Oggetto: *IDVIA0795-Provvedimento Autorizzatorio Unico Regionale ai sensi dell'art. 27-bis del D.Lgs. 152/06 e ss.mm.ii. per l'istanza avente ad oggetto Realizzazione dell'impianto di dissalazione delle acque salmastre delle sorgenti del Tara e delle condotte di adduzione dell'acqua potabilizzata e di scarico della salamoia, sito in agro di Taranto e Statte, località Varie*". Prime osservazioni relative al procedimento in oggetto

In merito al progetto in oggetto, si trasmettono prime Osservazioni relative a quanto trasmesso da A.Q.P. nel procedimento di VIA, **riservandosi ulteriori osservazioni a valle delle necessarie integrazioni**.

Foto di fatte di lontra (*Lutra lutra*) effettuate sotto il viadotto sul Tara che testimoniano la presenza costante della specie

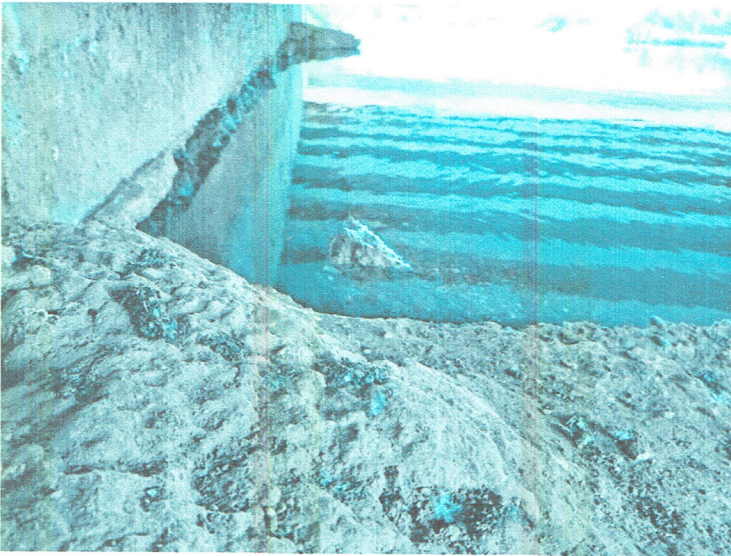
- 7) Nel merito del valore della biodiversità presente, si evidenzia come l'intero corso del fiume Tara rappresenti una biocenosi di grande importanza naturalistica e scientifica, protetto ai sensi della Direttiva 92/43/CE, c.d. direttiva Habitat, in quanto classificato nella DGR 21 dicembre 2018, n. 2442 come habitat d'Interesse Comunitario "Fiumi delle pianure e montani con vegetazione del *Ranunculus fluitantis* e *Callitriche-Batrachion* – Cod. 3260". Sono, inoltre, presenti numerose altre specie di Interesse Comunitario ai sensi sia della Direttiva Habitat 92/43/CE sia della Direttiva 147/2009/CE, c.d. direttiva Uccelli. Si segnala la presenza di una popolazione stabile di lontra (*Lutra lutra*), come risulta da una

pubblicazione scientifica⁵. Inoltre, per verificare tale presenza, abbiamo svolto un monitoraggio lungo il Tara, rilevando, in accordo con la eco-etologia della specie, la marcatura intensa della lontra alla base del viadotto lungo la SS 106 Jonica (si vedano foto allegate).
